# 新盐厂河临时河道改道工程 涉水影响评价报告 (报批稿)

## 涉水影响评价报告审查会专家评审意见修改责任表

## 审查意见

图 1.2-2 河道改道平面图

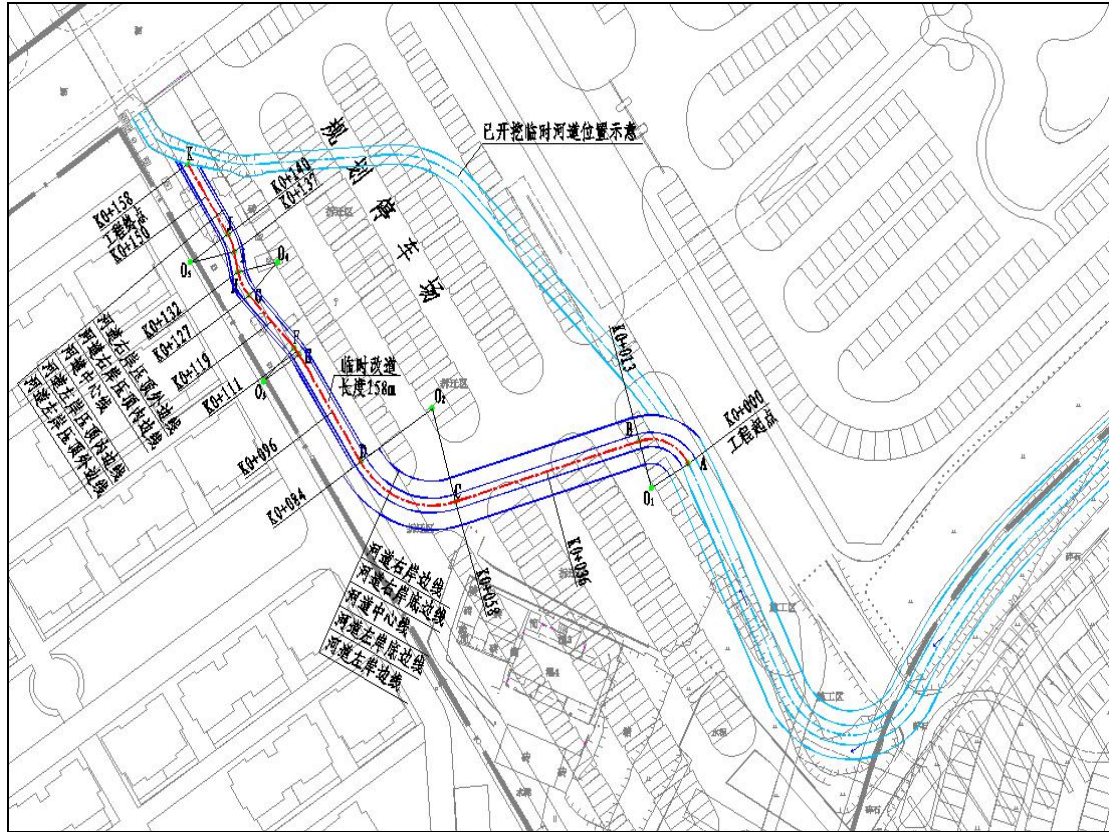
(1)根据盐厂区域实际及相关水系规划情况，对临时河道走向布置合理性作进一步分析；

序号	修改意见	修改情况	修改位置
1	根据盐厂区域实际及相关水系规划情况，对临时河道走向布置合理性作进一步分析；	已修改	P25
2	进一步复核区域水域占补平衡计算，原则要求新建河道水域面积不小于原批复水域面积	已修改	P26-27
3	明确新挖河道的防汛职责，补充完善临时河道相关应急抢险等措施	已修改	P29
专家组组长	周和平

图 3.4-1 临时河道改道占用水域面积图

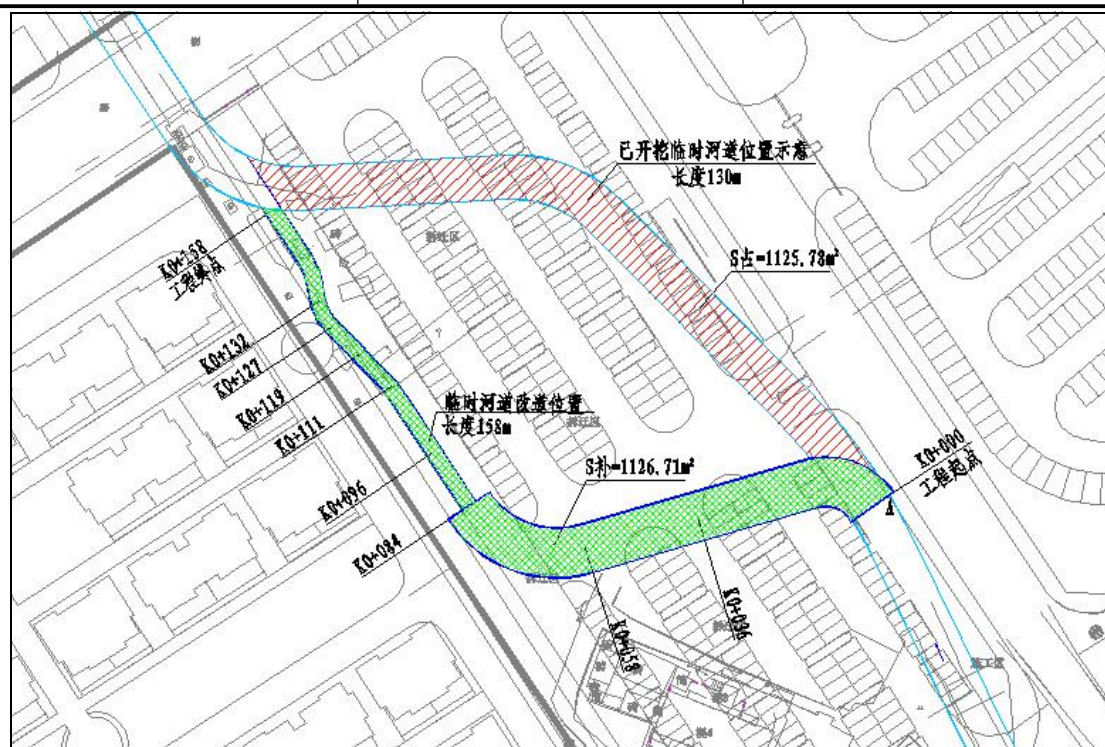
(2)进一步复核区域水域占补平衡计算，原则要求新建河道水域面积不小于原批复水域面积；

填埋临时盐厂河	-1125.78	-926.9
改道临时盐厂河	+1126.71	+1147.84
合计	+0.93	+220.94

由以上图表可知，临时盐厂河河道改道后水域面积较原临时河道增加了 0.93m<sup>2</sup>，满足区域水域占补平衡要求。
